改善箇所説明図

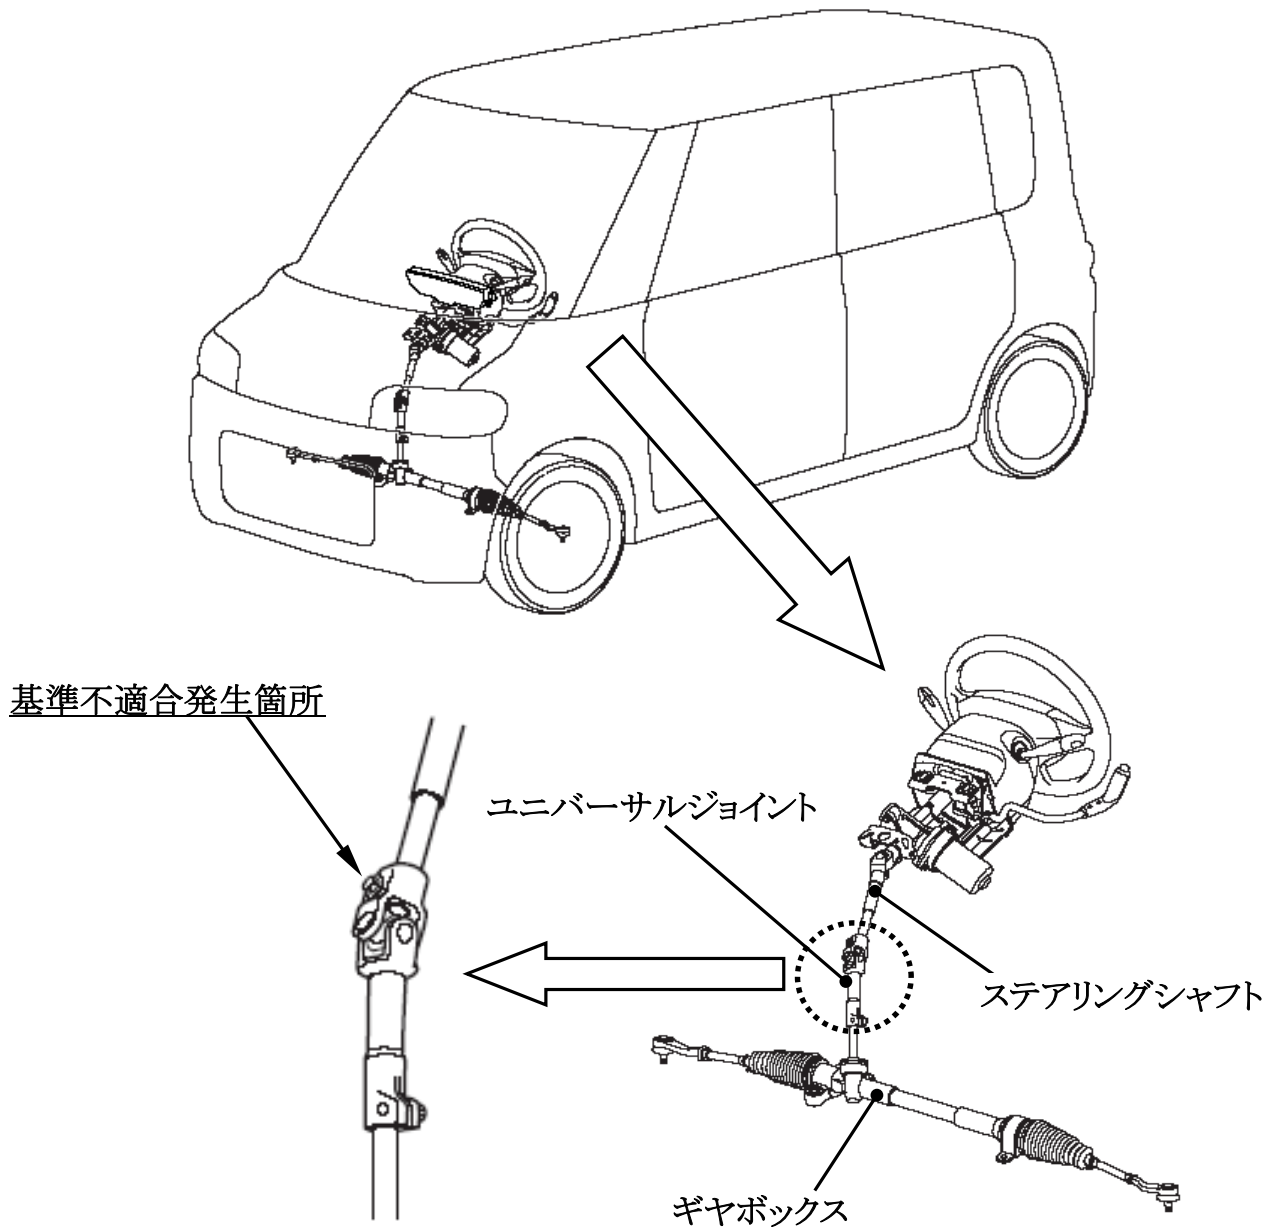
ステアリングシャフトとギヤボックスを連結しているユニバーサルジョイントの締結ボルトの締め付けが不足しているものがある。そのため、据え切り操作を行うと当該ボルトが緩んで連結部から異音が発生し、そのままの状態で使用が続けると、連結部の噛み合いがずれて正常にかじ取り操作ができなくなるおそれがある。

全車両、締結ボルトを規定トルクで締め付ける。

識別：エンジンルーム内右フロントストラット取付ナット付近に黄色ペイントを塗布する。
